Rušivé oslnění při osvětlení vnitřních prostorů

TNI 36 0450
OPRAVA 1

Corrigendum

TNI 36 0450 Rušivé oslnění při osvětlení vnitřních prostorů z října 2004 se opravuje takto:

Obrázek B.1 – Diagramy uvádějící mezní křivky jasu pro hodnoty UGR 10, 13, 16, 19, 22, 25 a 28. Křivky směřují ke střední hodnotě UGR. Vyšrafovaným (stínovaným) oblastem, sousedícím s čarami, je nutné se vyhnout, pokud maximum UGR není pro výše zmíněné hodnoty omezeno

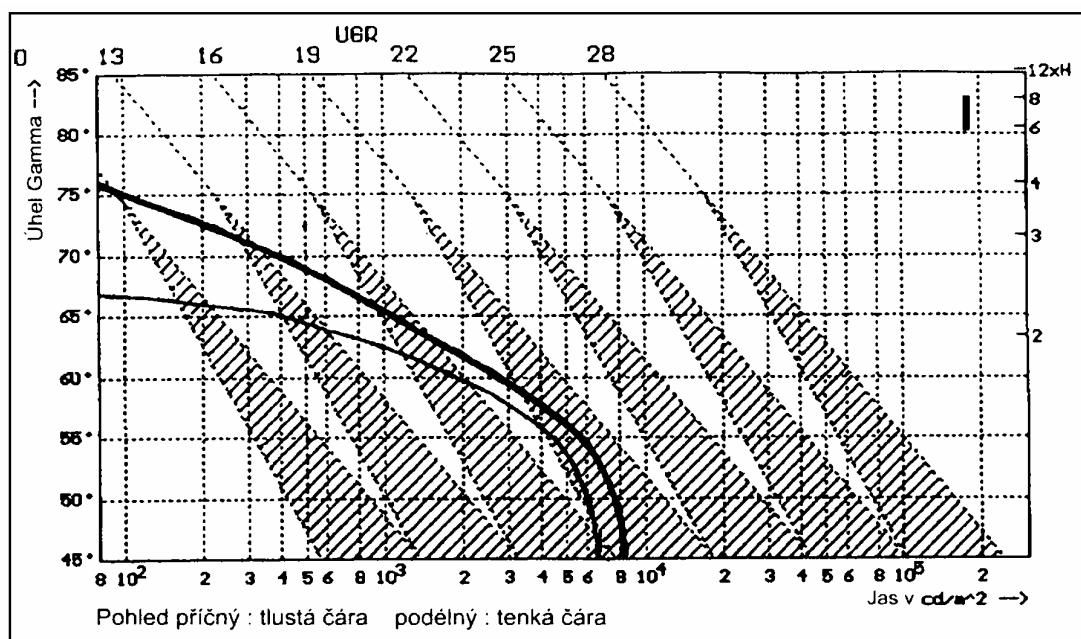
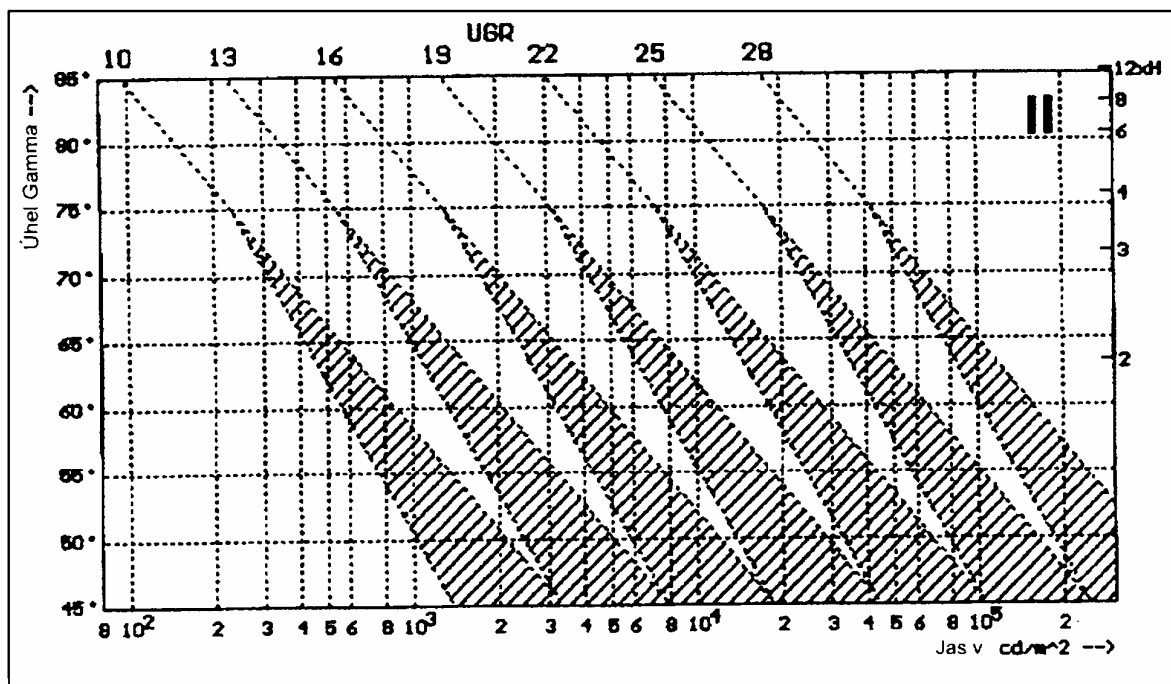
V příloze B v kapitole B.1 se za prvním odstavcem nahrazuje text „Vložit diagram“ a následující text nad obrázkem B.1 takto:

Diagram I pro případy typického jasu pozadí s čarami jasu daného svítidla

Diagram II pro případy relativně vysokého jasu pozadí
